DE CRÉATION D'UN NOUVEAU

TERMINAL MÉTHANIER **FOS FASTER**

NOVEMBRE 2010

cndp
Commission particulière
du débat public

Figure 2 : Effets thermiques du feu de nappe

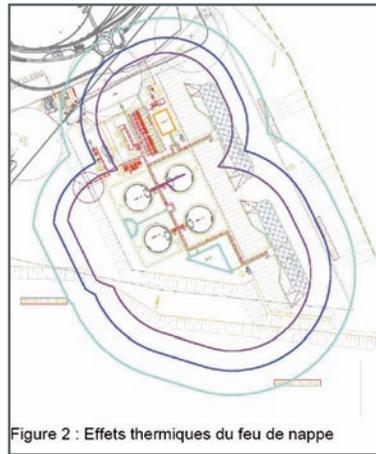
Ces schémas n'englobent pas les appontements et Bureau Véritas

conclue que "cette étude, a permis de mettre en évidence que les distances dangereuses n'atteignaient pas les sites voisins du terminal Fos Faster".

Cette affirmation nous paraît surprenante et minimise les distances de sécurité quand on considère qu'un terminal méthanier est fait pour fonctionner le tiers de son temps avec un navire, voire deux, à quai et que dans ce cas les scénarii majorants seraient les mêmes mais avec des navires à quai agrandissant d'autant les périmètres de danger.
